Landesbüro anerkannter Naturschutzverbände GbR · Lindenstraße 34 · 14467 Potsdam

Erneute Stellungnahme des BUND, NABU, der Grünen Liga, NaturFreunde, Schutzgemeinschaft Deutscher Wald und des Verkehrsclub Deutschlands (Entwurf Stand 25.09.2020)

Die zum Vorentwurf des Bebauungsplans 13 Freienbrink Nord eingereichte Stellungnahme vom 12. und 19. Juni 2020 der Brandenburger Naturschutzverbände behalten vollumfänglich ihre Gültigkeit. Beide Stellungnahmen sind per Anlage nochmals beigefügt.

Bild 47: verkehrliche Wirkung des Automobilwerkes – Differenz „Planfall – Bezugsfall“
werk tägliche Belastung in 1.000 Kfz/24h

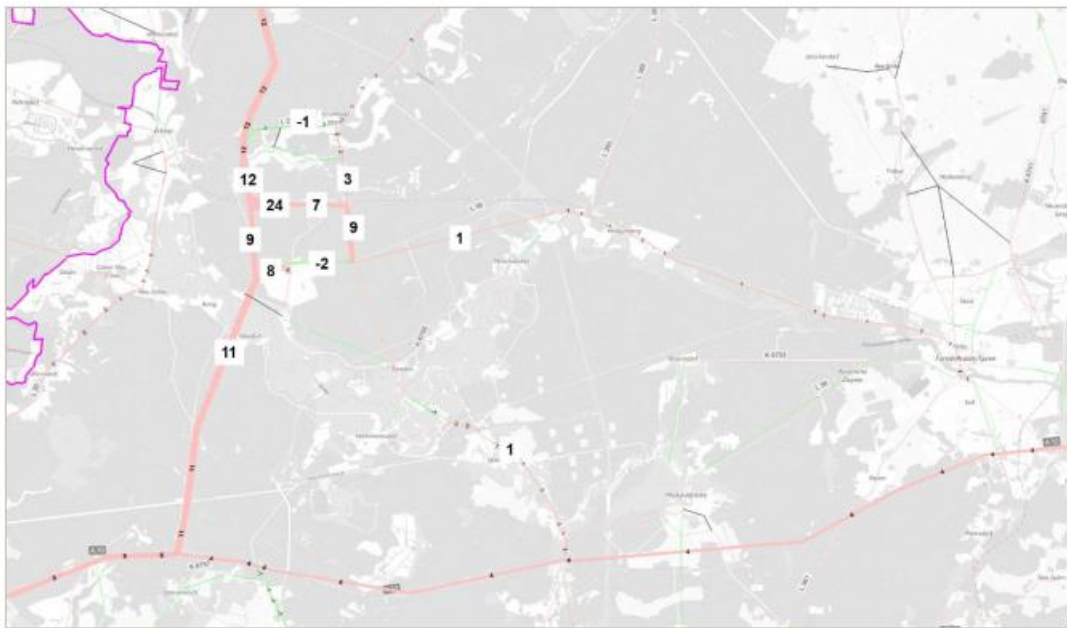
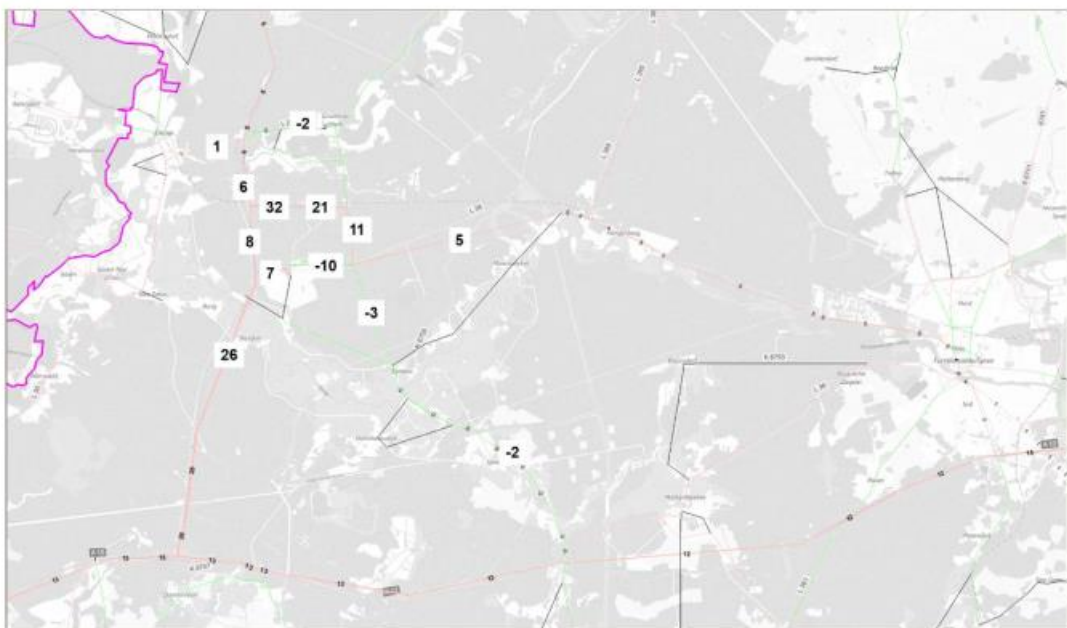
➔ Die Werte sind anzupassen.
